島根原子力発電所第2号機 審査資料	
資料番号	NS2-補-019 改 07
提出年月日	2023 年 4 月 21 日

工事計画に係る補足説明資料

(設備別記載事項の設定根拠に関する説明書)

放射性物質吸着材の設置箇所の変更について

図1 海洋への放射性物質の拡散抑制（放射性物質吸着材）設置位置図

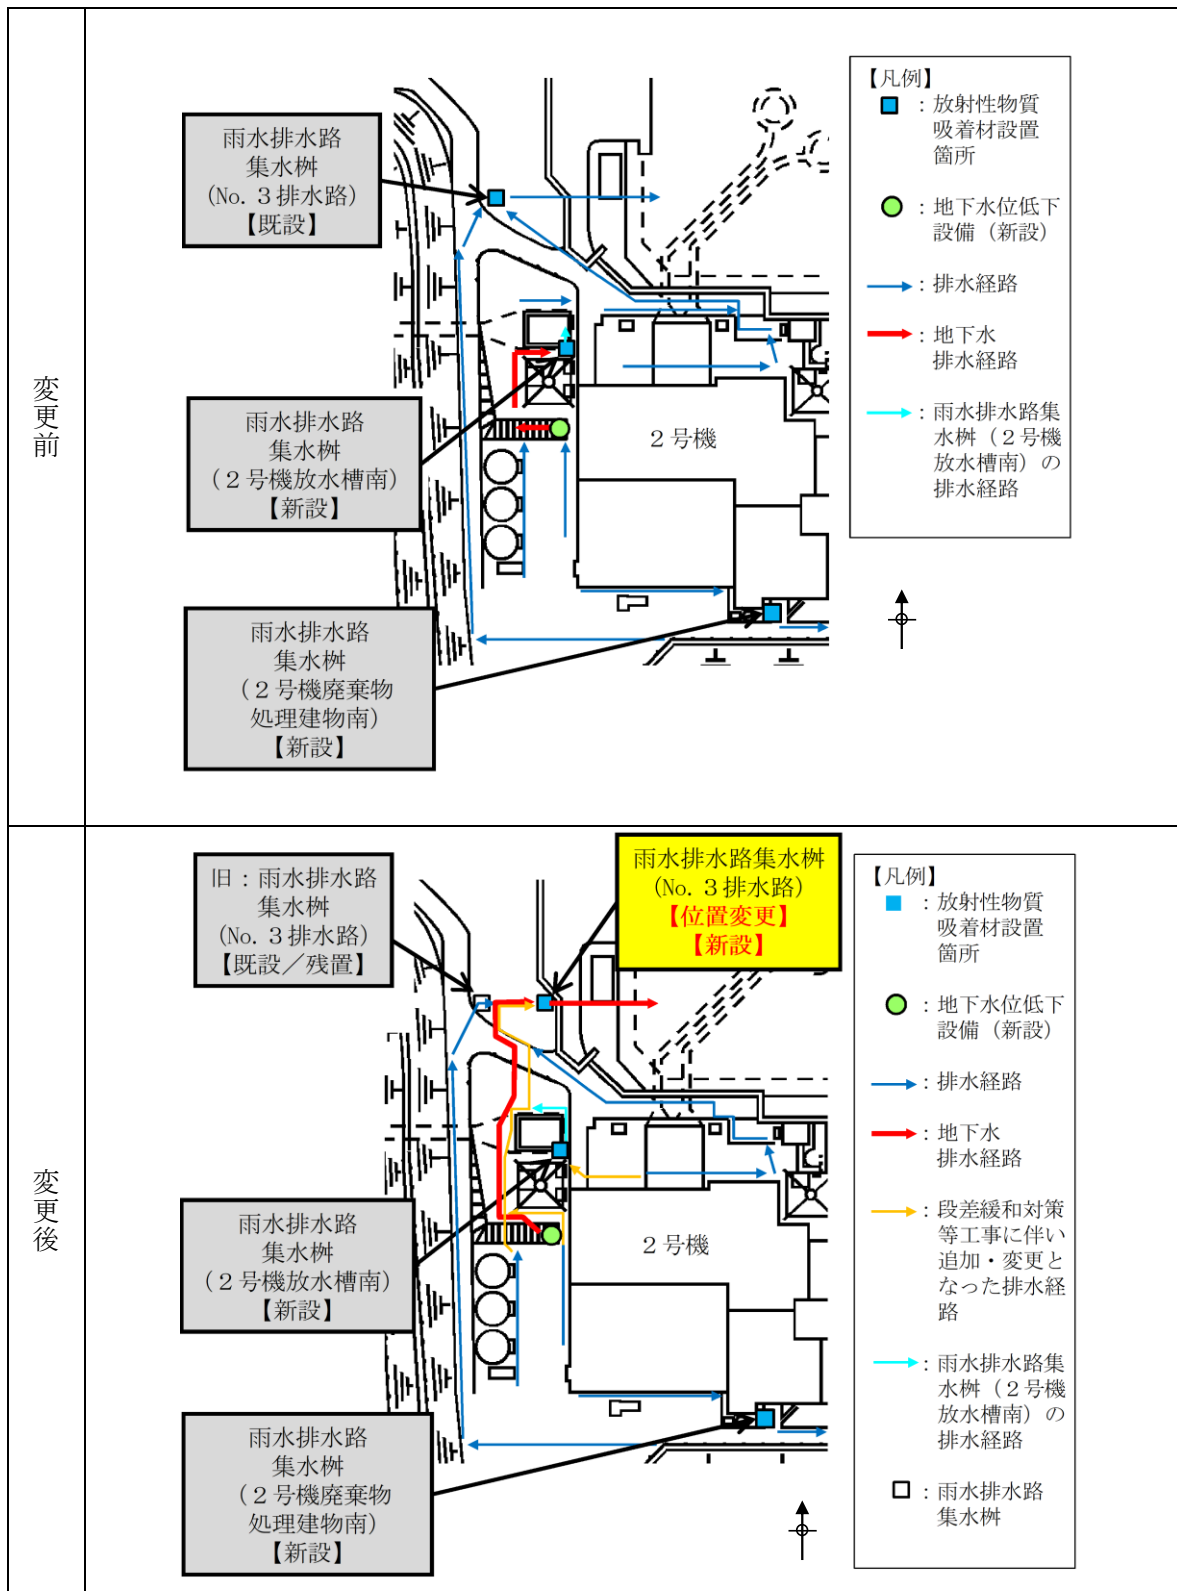
地下水位低下設備は、汲み上げた地下水を敷地内の地下水排水経路（側溝等）を通じて海に排水するが、地震により敷地内の地下水排水経路（側溝等）が損傷し、地下水が地表面に溢れ出した場合においても耐震性を有する集水枳に流下することで海への排水経路を確保する設計としている。地下水位低下設備で汲み上げた地下水を確実に海に排水するために、現状の「雨水排水路集水枳（No. 3 排水路）」の下流側に耐震性を有する雨水排水路集水枳を新設することから、放射性物質吸着材の設置箇所「雨水排水路集水枳（No. 3 排水路）」を下流側の新設する雨水排水路集水枳に位置を変更する。

雨水排水路集水枳（No. 3 排水路）の設置位置を変更し、放射性物質吸着材の重量も変更する。また、雨水排水路集水枳（2号機放水槽南，2号機廃棄物処理建物南）に設置する放射性物質吸着材の重量も変更する。なお、合計設置箇所数（3 箇所）及び設置箇所名称の変更はない。重量の変更内容一覧を表 1 に、設置箇所の寸法及び重量の設計変更内容を表 2, 3 に、設置位置図を図 1 に示す。

雨水排水路集水枳（No. 3 排水路）は、海洋への放射性物質の拡散抑制のため排水経路のうち最下流となる雨水排水路集水枳に放射性物質吸着材を設置することから下流側の新設する雨水排水路集水枳に位置を変更するが、汚染水の排水経路だけが接続する設計から地下水の排水経路も接続し、耐震性を有する雨水排水路集水枳に排水経路を集約する設計に変更し、雨水排水路集水枳の寸法を変更^{*1}した。

注記*1：図 1 のとおり接続する排水経路が増加しているが、表 2 に示す雨水排水路集水枳の寸法は小さくなっている。これは、雨水排水路集水枳の設計において流入量は関係なく、接続する排水経路の大きさや周囲の設備状況により決定するためである。なお、雨水排水路集水枳の設置目的・用途は以下のとおり。

注記*2：2号機取水槽及び2号機放水槽周辺における段差緩和対策等（段差緩和対策、地盤改良、地下水水位低下設備設置等）工事に伴い排水経路を変更した。具体的には、雨水排水路集水樹（2号機放水槽南）から見て西側からの地下水排水経路からの流入がなくなり、東側からの汚染水排水経路からの流入が追加となった。変更前後の排水経路を図1に示す。

また、排水先が2号機放水槽から雨水排水路集水樹（No. 3排水路）への排水経路に変更（図1参照）となったことにより、開口部が大きい2号機放水槽へ直接排水する場合と比較して、排水経路の下流水位が上昇することによって通水断面積も小さくなり排水量が減少するため重量を減少した。
